**Европейская экономическая комиссия****Комитет по внутреннему транспорту****Всемирный форум для согласования правил  
в области транспортных средств****171-я сессия**

**Соглашение 1958 года:****Рассмотрение проектов поправок****к существующим правилам, представленных GRE****Предложение по дополнению 8 к поправкам серии 01  
к Правилам № 123 (адаптивные системы переднего  
освещения (АСПО))****Представлено Рабочей группой по вопросам освещения  
и световой сигнализации\***

## Дополнение 8 к поправкам серии 01 к Правилам № 123 (адаптивные системы переднего освещения (АСПО))

«Рис. 1  
**Фотометрические требования в отношении угловых положений луча ближнего света (для правостороннего движения)**

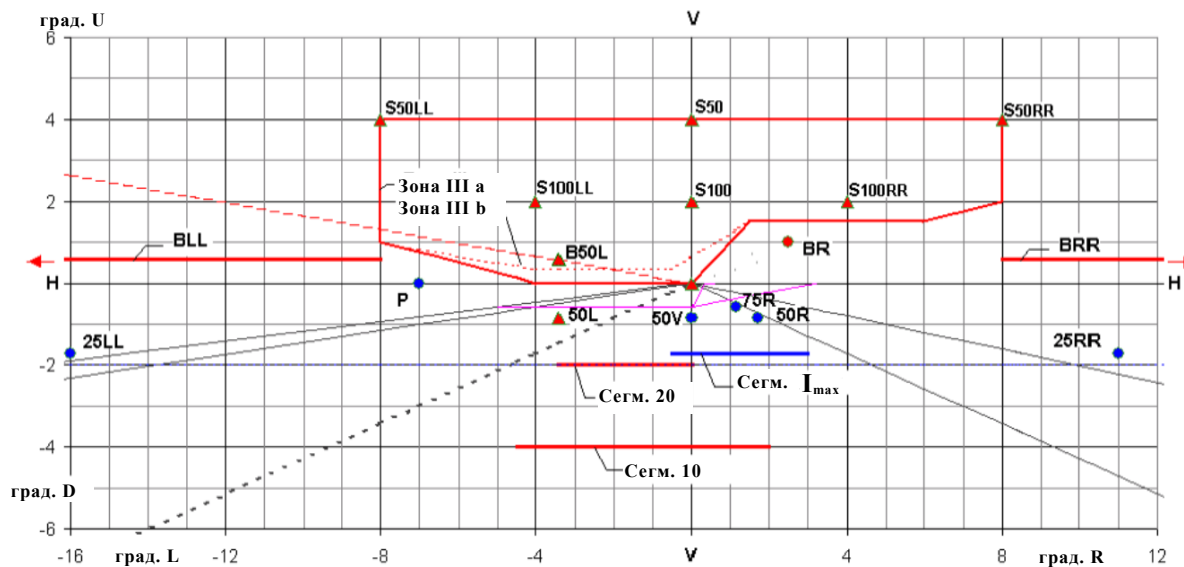
Приложение 3,

Рис. 1 изменить следующим образом:
